Ayuntam.^o Constitucional
de
Madrid.

Año de 1857.

D. Juan Montoya
licencia para construir una casa de planta baja en las
afueras del Portillo de Embajadores
manz. 6.^a

*Proyecto de Fachada para una Casa de Santa bayu
que se ha de construir en las afueras del Portillo de
Embajadores de esta Corte.*

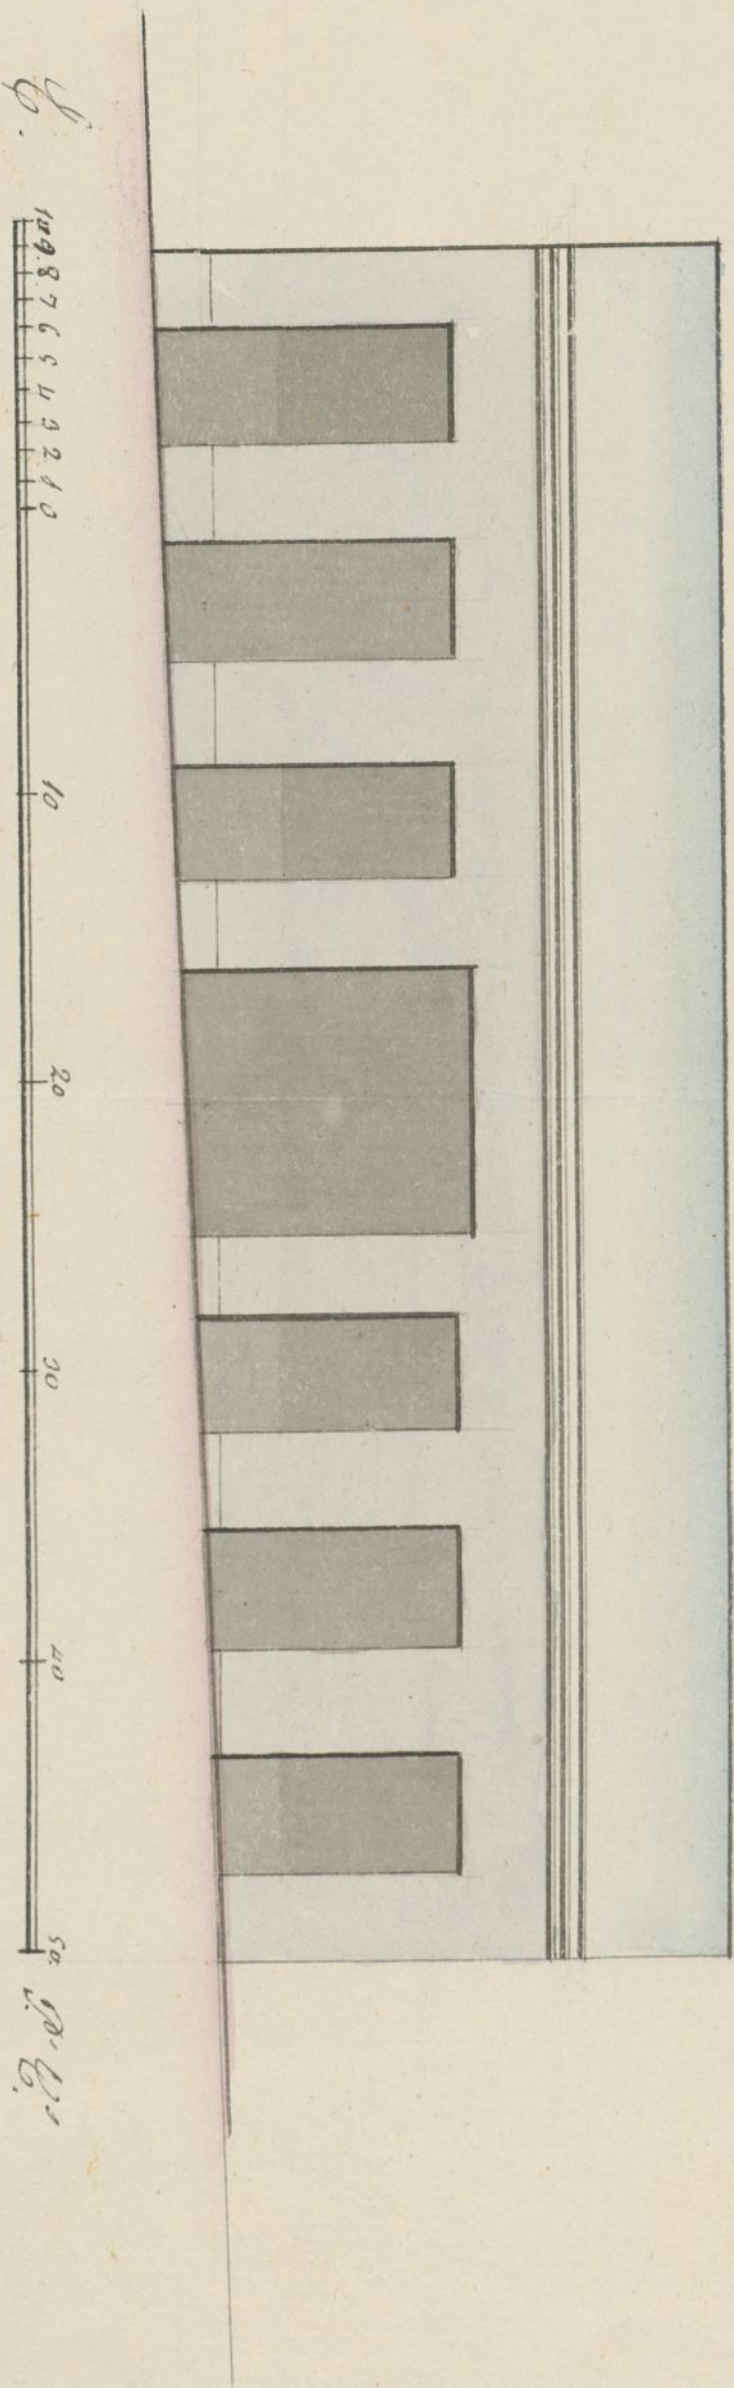
En cumplimiento del anterior decreto de S. E. he marcado sobre el terreno la alineacion que debera observar D. Juan Montoya en la construccion de la casa que va a edificar en el Barrio de las Peñuelas extramuros del Portillo de Embajadores, cuya operacion esta hecha con presencia del plano aprobado para aquel sitio, resultando que la fachada que mide cincuenta y ocho pies de longitud debe establecerse sobre la linea recta continuacion de la casa medianera por la izquierda.

Examinado el diseno de fachada que es adjunto firmado por el Arquitecto D.odoro Lerena y Rubio le hallo arreglado a lo prescrito para esta clase de construccion, y por tanto hoy de dictamen que debe concederse la licencia pedida, a calidad de que en la edificacion se observe el diseno presentado y con las precisas circunstancias de que los cimientos se construyan de piedra pedernal con mezcla de cal y arena sobre terreno firme dandoles tres pies de grueso hasta medio pie mas bajo que el curraz del piso de la calle.

Sobre dho curraz se ha de construir el zocalo de la fachada de dos y medio pies de grueso que por lo menos sera de mamposteria de pedernal travada con mortero de cal y arena, construyendo el resto de dha pared de fabrica de ladrillo hasta recibir el alero que sera de madera descubierta, ordinario por lo menos, colocando los batientes de modo que no salgan del haz exterior de la fachada y por ultimo se revocara

esta con estuco blanco por lo menos segun esta mandado
pero como S. E. se halla exclusivamente encargado de la
P.^a V.^a buen aspecto de los edificios y de la seguridad p^ublica
podrá cuando guste mandar que reconozca e informe sobre
el Estado de la obra así como el Sr. Teniente de Alcalde del
Distrito, sin embargo que el Getador de P.^a V.^a deberá dar
aviso luego que este construido el zocalo de la fachada para
practicar el primer reconocimiento y segundo de quera de con-
nada esta con el alero para que practicada conste por ellos
cuanto el Excmo. Ayuntamiento tiene resuelto en el particular.

La fachada que mide 58. pies de longitud
debe establecerse sobre la línea recta continuada de la
casa existente por la irregularidad.

En cuanto se continuará después de dar
con arreglo de cal y arena & (carta para la
fachada)

Esta se revocará por lo nuevo y según esta
mandado con estos planos, y el Sr. Montoya se ha
de retirar y ya por lo tanto ~~no~~ mandado que se reconozca
el informe sobre el estado de la obra, cuando se tenga
por conveniente, sin perjuicio de que el Ayuntamiento de
Policia Urbana de esta ciudad, o el Ayuntamiento de P. de P.
de la fachada, y después de acordado esto con el Ayuntamiento
para que de los reconocimientos que se practiquen
resulte la observancia de lo resuelto en el expediente.
